Stadtgrün Winterthur

Stadtgarten Winterthur, FRAGEN - BEANTWORTUNG zum Ausschreibungsverfahren ‚Buvette mit «Strassencafé» am Baumplatz‘

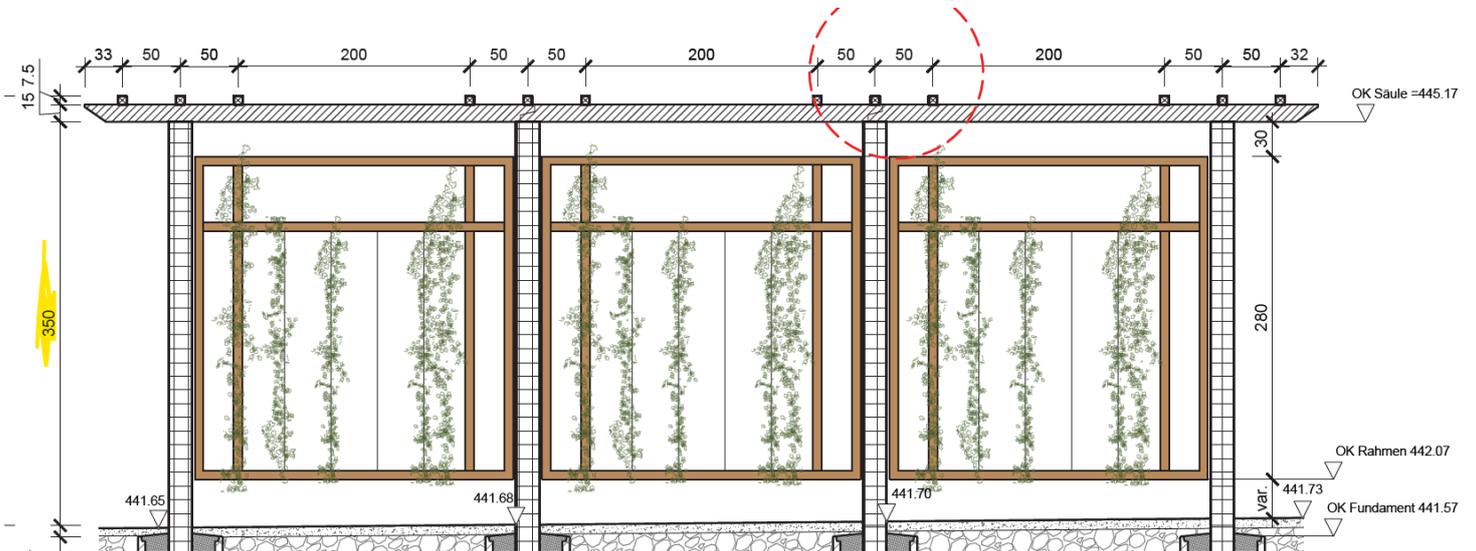
3. Ist es möglich, auf dem Buvette Solaranlagen zu installieren?

Vor- oder neben der Buvette sind keine separaten Solarpanels erlaubt. An der Buvetten-Fassade, -Dach, -Seite oder -Front sind Solaranlagen ggf. vorstellbar.

Die Buvette muss in dem, in den Ausschreibungsunterlagen definierten, Aufstellperimeter der Pergola platziert werden. Die Pergola wird künftig mit verschiedenen Kletterpflanzen begrünt. Die lichte innere Höhe bis zu den Querbalken beträgt knappe 3.5m (je nach Belagshöhe).

Die Dimensionierung der Pergola ist den Planimpressionen auf Seite 2 zu entnehmen.

Die Dimensionierung und ausreichende Besonnung von etwaigen Solaranlagen ist dahingehend zu prüfen und obliegt den künftigen Betreibenden.
